400V 級 12kW 巻上インバータ出力部変更のお知らせ

件名	400V 級 12kW 巻上インバータ 出力部変更のお知らせ	発行日付	2017 年 10 月 11 日
		〒819-0192 福岡県福岡市西区今宿東 1 丁目 1 番 1 号 三菱電機 FA 産業機器株式会社 TEL 092-805-3400

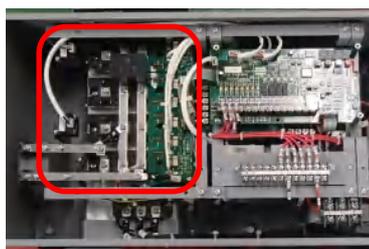
- ①製品：2017 年 9 月生産分より変更致します。
- ②サービス部品：2017 年 9 月受注分以降の IPM 御注文時は下記交換キットでの対応となります。
履歴を弊社で管理するため、必ず製造番号を明記した上で弊社各拠点へ見積もり依頼下さい。
交換時には必要部品の他に交換要領書、新シーケンス図、新配線図を提出致します。

品名	交換キット内訳
IPM 交換キット	IPM、IPM ドライブ基板、交換要領書、新シーケンス図、新配線図 その他ケーブル等交換に必要な部品一式

<旧制御箱>

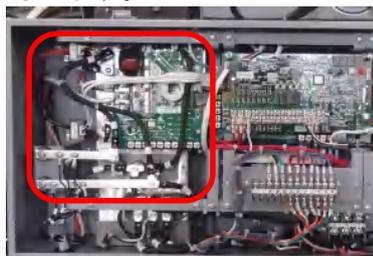
- (1) IPM を 1 パッケージ品に変更しました。(旧:4 個/台、新:1 個/台)
- (2) 交換内容については部品同梱の交換要領書 (PHN-171026) を参照下さい。
- (3) 機能、性能等の変更はありません。
- (4) 新旧制御箱内の外観と配線図を下記に示します。
